CITTÀ DI TORINO
DETERMINAZIONE DIRIGENZIALE

N. Cronologico 93
approvata il 4 maggio 2015

DETERMINAZIONE: PIANO PARTICOLAREGGIATO IN VARIANTE AL P.R.G. RELATIVO ALLA Z.U.T. «AMBITO 9.200 REGALDI» V.A.S. - PARERE MOTIVATO DI COMPATIBILITÀ AMBIENTALE. - VALUTAZIONE D'INCIDENZA SU ZPS IT1110070 - VERIFICA DI COMPATIBILITÀ CON IL PIANO DI CLASSIFICAZIONE ACUSTICA.

Variante del PPR adottata

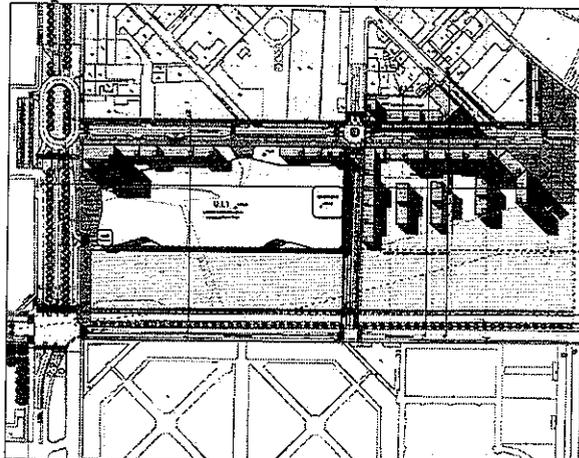
Nelle previsioni del P.P. adottato, l'Ambito 9.200 prevedeva una SLP totale pari a circa mq 85.114, incrementabile, con l'utilizzo della SLP generata dalle aree a parco, fino ad un massimo complessivo di circa mq 88.860. Le presenti integrazioni riducono la SLP totale in progetto da mq 85.114 a mq 81.026 (con una riduzione di 4.088 mq).

Pertanto l'Ambito 9.200 prevede nella modifica una SLP totale di circa mq 81.026 incrementabile, con l'utilizzo della SLP generata dalle aree a parco, fino a un massimo complessivo di circa mq 85.707 secondo le modalità descritte in precedenza.
